**Verslag huishoudelijke elektrische installatie op laagspanning en zeer lage spanning****Algemeen:**

Referentie: 007-20260904-04	Datum controle: 04/09/2026
Keurder: 007

Eigenaar:	EAN-code: Onbekend
Adres installatie: Sparrenweg 141, 3980 - Tessenderlo-Ham	Nummer teller(s): 1sag3200172296
	Distributienetbeheerder installatie: Fluvius
Datum uitvoering installatie:	☐ Vóór 01/10/1981 ☒ Tussen 01/10/1981 en 01/06/2020 ☐ Vanaf 01/06/2020
Type:	☒ Wooneenheid ☐ Niet-huishoudelijk ☐ PV ☐ Batterij ☐ Laadpaal

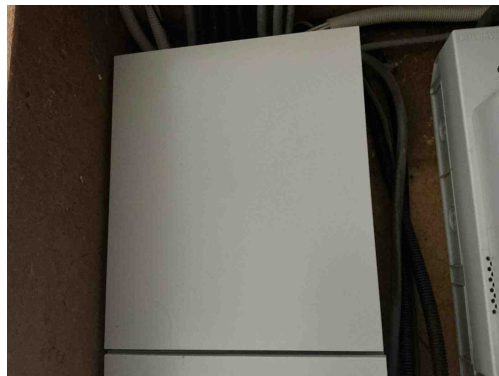
B17 - De voedingsspanning is niet op elk bord vermeld (Boek 1: 3.1.3.3).

B18 - Het volgnummer is niet op elk bord vermeld (Boek 1: 3.1.3.3).

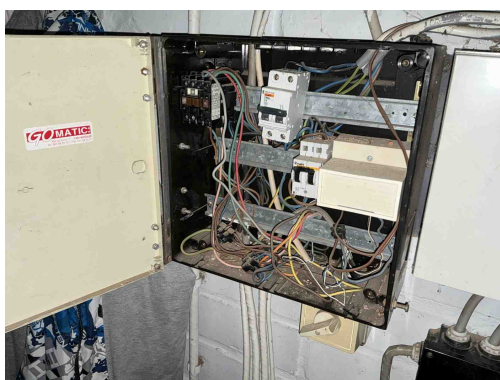
B17 - De voedingsspanning is niet op elk bord vermeld (Boek 1: 3.1.3.3).

B18 - Het volgnummer is niet op elk bord vermeld (Boek 1: 3.1.3.3).

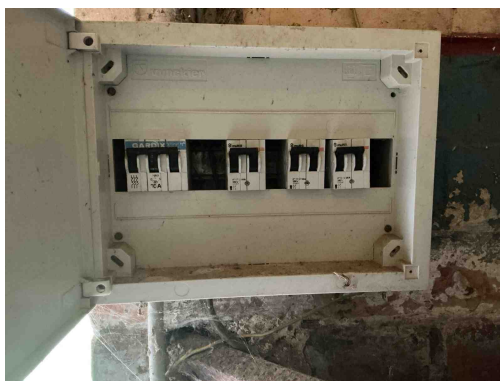
B18 - Het volgnummer is niet op elk bord vermeld (Boek 1: 3.1.3.3).

B06 - Het elektrisch verdeelbord heeft niet de minimale beschermingsgraad IPXX-B in een gewone ruimte (Boek 1: 4.2.2.3).

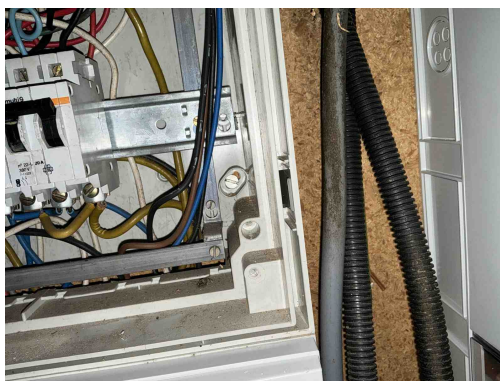
B18 - Het volgnummer is niet op elk bord vermeld (Boek 1: 3.1.3.3).

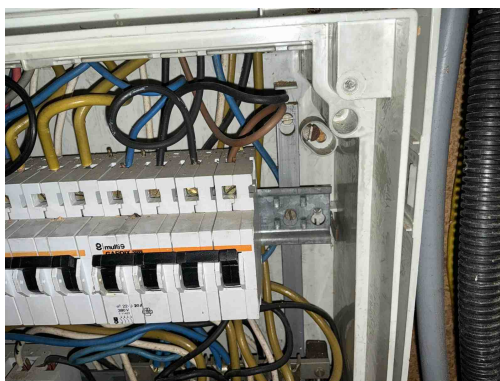
T21 - Het elektrisch materieel is niet geplaatst volgens de voorschriften van de fabrikant/ regels van goed vakmanschap . (Boek 1: 1.4.1.3)

Opmerking: Oa Ophangwijzen

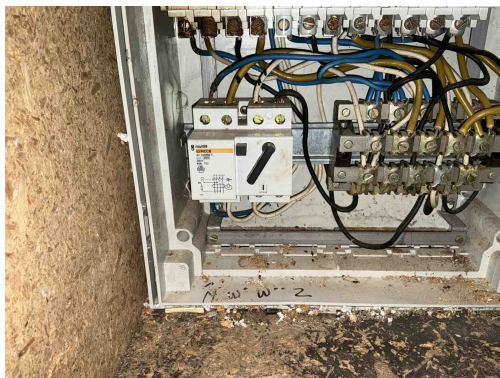
T21 - Het elektrisch materieel is niet geplaatst volgens de voorschriften van de fabrikant/ regels van goed vakmanschap . (Boek 1: 1.4.1.3)

Opmerking: Oa Ophangvijzen

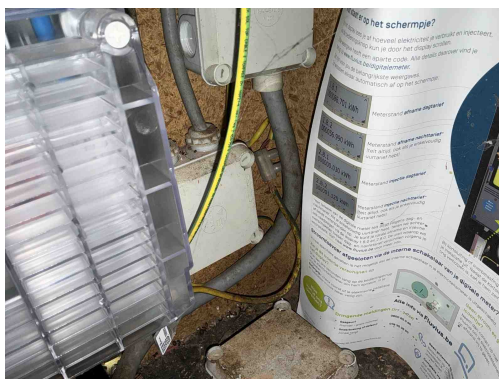
D04 - De hoofddifferentieelstroominrichting is niet verzegelbaar (Boek 1: 4.2.4.3).

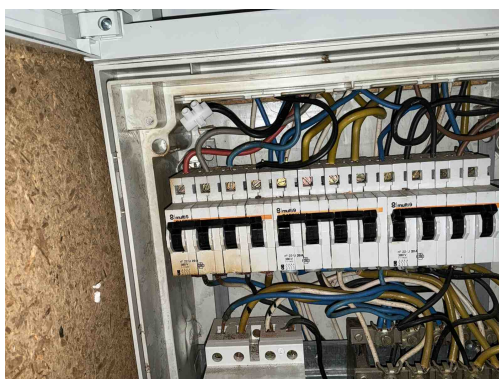
C35 - Er zijn doorverbindingen gemaakt met lusterklemmen; er kon niet aangetoond worden dat deze klemmen geschikt zijn voor de aanwezige spanning, stroom en draadsectie en dat ze "CE" zijn (Boek 1: 1.4.2.1.).

Opmerking: Oa naast bord, in bord, keuken

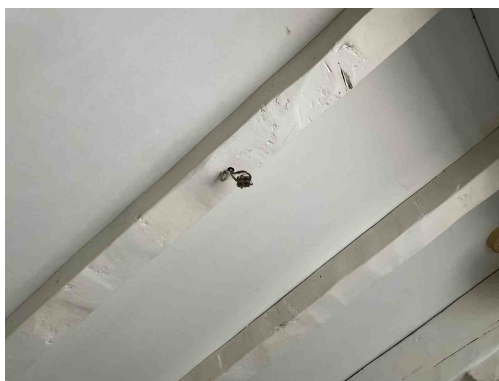
C35 - Er zijn doorverbindingen gemaakt met lusterklemmen; er kon niet aangetoond worden dat deze klemmen geschikt zijn voor de aanwezige spanning, stroom en draadsectie en dat ze "CE" zijn (Boek 1: 1.4.2.1.).

Opmerking: Oa naast bord, in bord, keuken

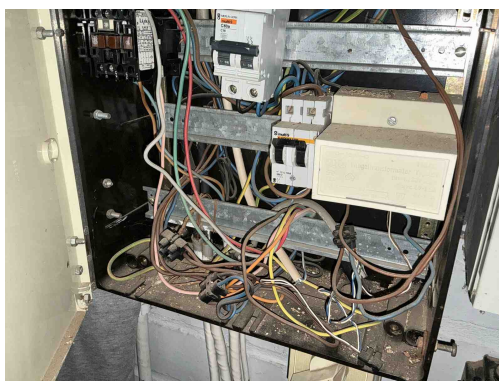
C26 - De verbindingen zijn niet gebeurd in borden, in aftakdozen, aan de klemmen van contactdozen, schakelaars of in de verlichtingstoestellen (Boek 1: 5.2.6.1).

Opmerking: Oa keuken

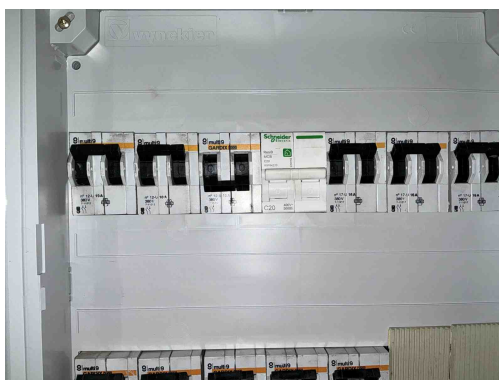
C35 - Er zijn doorverbindingen gemaakt met lusterklemmen; er kon niet aangetoond worden dat deze klemmen geschikt zijn voor de aanwezige spanning, stroom en draadsectie en dat ze "CE" zijn (Boek 1: 1.4.2.1.).

Opmerking: Oa naast bord, in bord, keuken

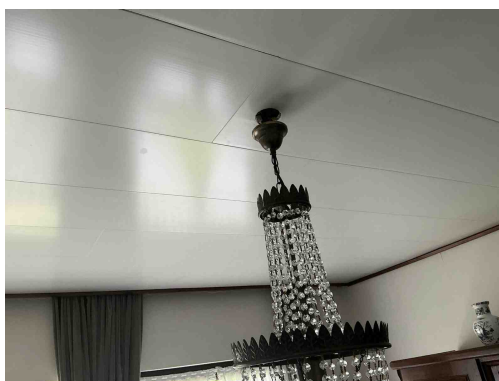
Klasse 0 toestellen

Opmerking: Oa 1ste verdiep, slaapkamer, hal

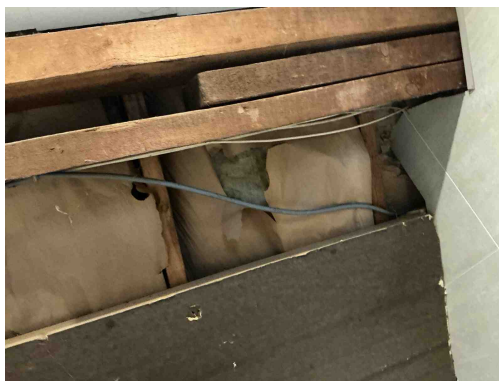
Verlichting dient degelijk bevestigd te worden

Opmerking: Oa slaapkamer gelijkvloers

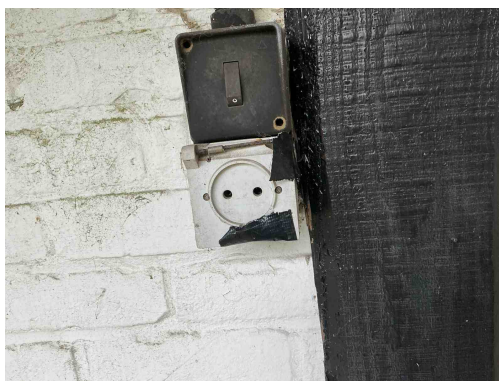
C13 - Onvoldoende bevestiging van de leiding(en) (Boek 1: 5.2.9.5).

Opmerking: Oa badkamer boven

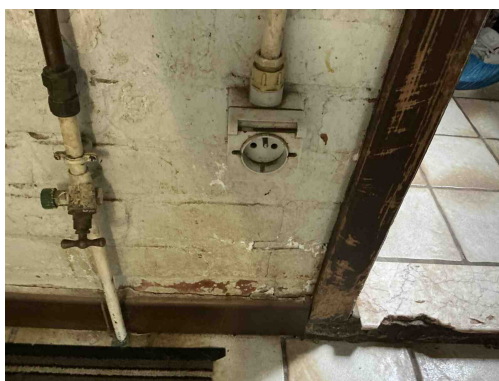
T09 - Bepaalde contactdozen en/of schakelaars zijn beschadigd (Boek 1: 1.4.1.3).
Opmerking: Oa wasplaats , stal, garage

T11 - De contactdozen waarvan de toegekende stroomsterkte maximaal 16A en de toegekende spanning maximaal 250V bedraagt en niet bedoeld zijn voor de voeding van een of meerdere verbruikstoestellen voor een specifiek doel en niet geplaatst zijn in of op schakel- en verdeelborden, beschikken niet of IPXX-D (incl. gemeenschappelijke delen residentieel geheel) (Boek 1: 4.2.2.3/5.3.5.2).
Opmerking: Oa zoldertje, stal

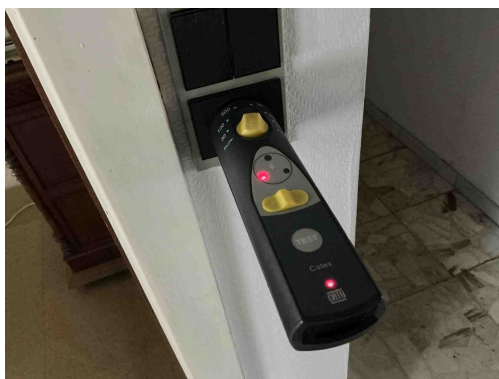
T09 - Bepaalde contactdozen en/of schakelaars zijn beschadigd (Boek 1: 1.4.1.3).
Opmerking: Oa wasplaats , stal, garage

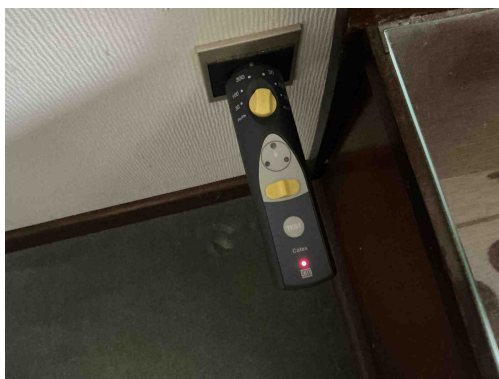
A16 - Er is geen continuïteit van de beschermingsgeleider van de contactdoos (Boek 1: 5.4.3.4).
Opmerking: Oa grotendeels woning

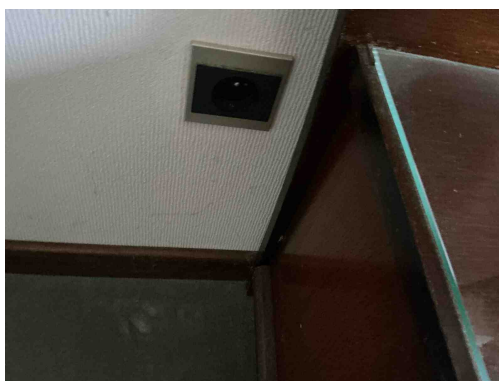
A16 - Er is geen continuïteit van de beschermingsgeleider van de contactdoos (Boek 1: 5.4.3.4).
Opmerking: Oa grotendeels woning

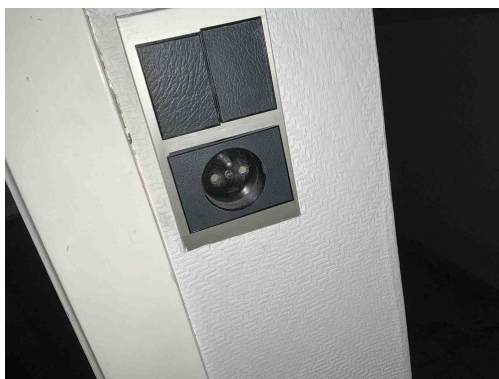
A16 - Er is geen continuïteit van de beschermingsgeleider van de contactdoos (Boek 1: 5.4.3.4).
Opmerking: Oa grotendeels woning

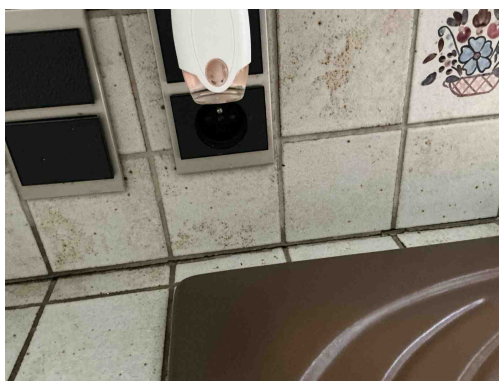
A16 - Er is geen continuïteit van de beschermingsgeleider van de contactdoos (Boek 1: 5.4.3.4).
Opmerking: Oa grotendeels woning

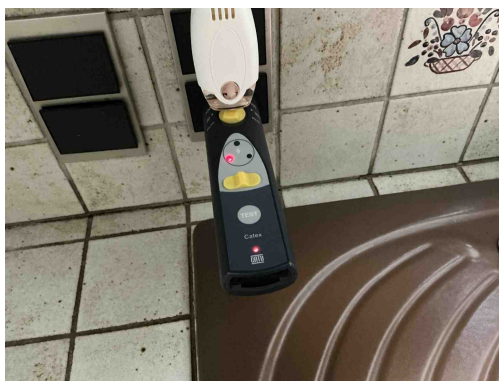
A16 - Er is geen continuïteit van de beschermingsgeleider van de contactdoos (Boek 1: 5.4.3.4).
Opmerking: Oa grotendeels woning

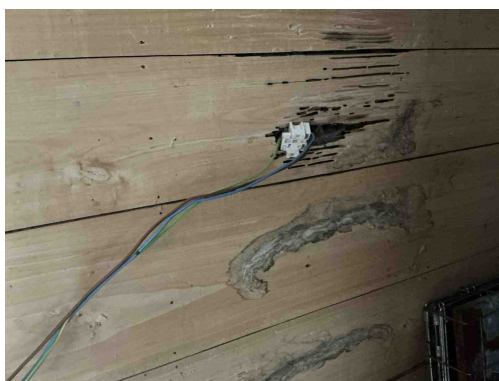
A16 - Er is geen continuïteit van de beschermingsgeleider van de contactdoos (Boek 1: 5.4.3.4).
Opmerking: Oa grotendeels woning

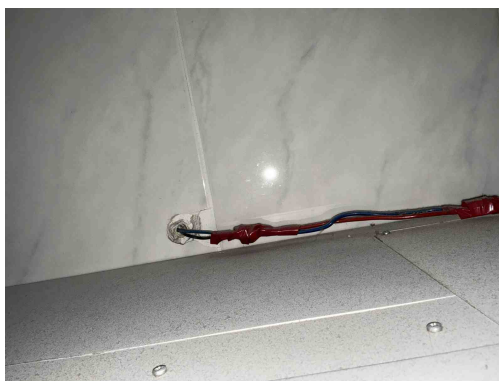
C21 - Het gebruik van geleiders van het type VOB, zonder bijkomende afscherming is niet toegestaan (Boek 1: 5.2.9.6).
Opmerking: Oa badkamer gelijkvloers , tuinhuis

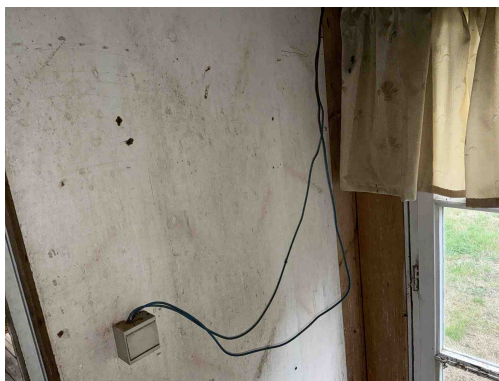
C21 - Het gebruik van geleiders van het type VOB, zonder bijkomende afscherming is niet toegestaan (Boek 1: 5.2.9.6).
Opmerking: Oa badkamer gelijkvloers , tuinhuis

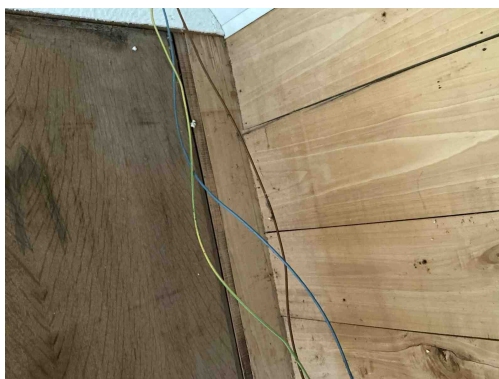
C21 - Het gebruik van geleiders van het type VOB, zonder bijkomende afscherming is niet toegestaan (Boek 1: 5.2.9.6).
Opmerking: Oa badkamer gelijkvloers , tuinhuis

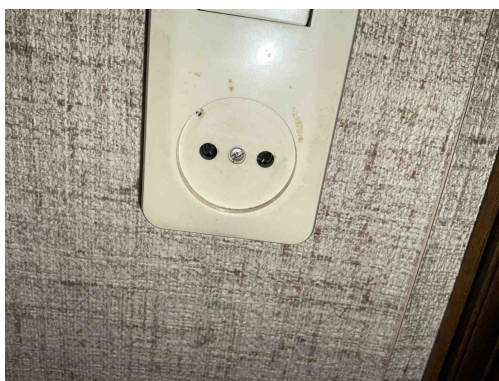
C21 - Het gebruik van geleiders van het type VOB, zonder bijkomende afscherming is niet toegestaan (Boek 1: 5.2.9.6).
Opmerking: Oa badkamer gelijkvloers, tuinhuis

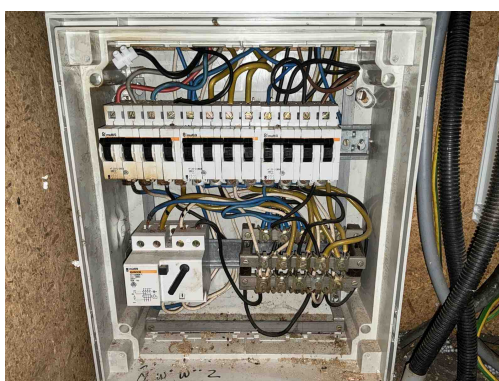
T11 - De contactdozen waarvan de toegekende stroomsterkte maximaal 16A en de toegekende spanning maximaal 250V bedraagt en niet bedoeld zijn voor de voeding van een of meerdere verbruikstoestellen voor een specifiek doel en niet geplaatst zijn in of op schakel- en verdeelborden, beschikken niet of IPXX-D (incl. gemeenschappelijke delen residentieel geheel) (Boek 1: 4.2.2.3/5.3.5.2).
Opmerking: Oa zoldertje, stal
